## 血液透析濾過器

### 「ファインフラックス® FIX- eco タイプ」 透析液口キャップ仕様変更のご案内

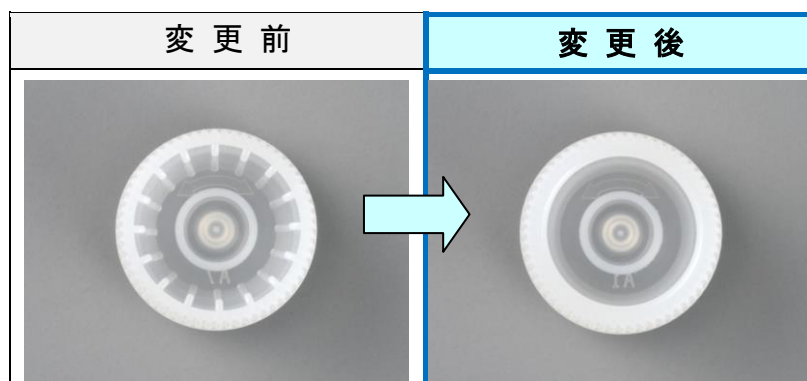
透析液口のキャップの形状を強度アップのため、下記の通り変更致します。  
(透析液口キャップ外周部を肉厚にしました)

注 1) 血液口のキャップと透析液口のキャップ形状は異なります。  
そのため透析液口キャップを血液口に装着することはできません。

注 2) 血液口のキャップは変更ありません。
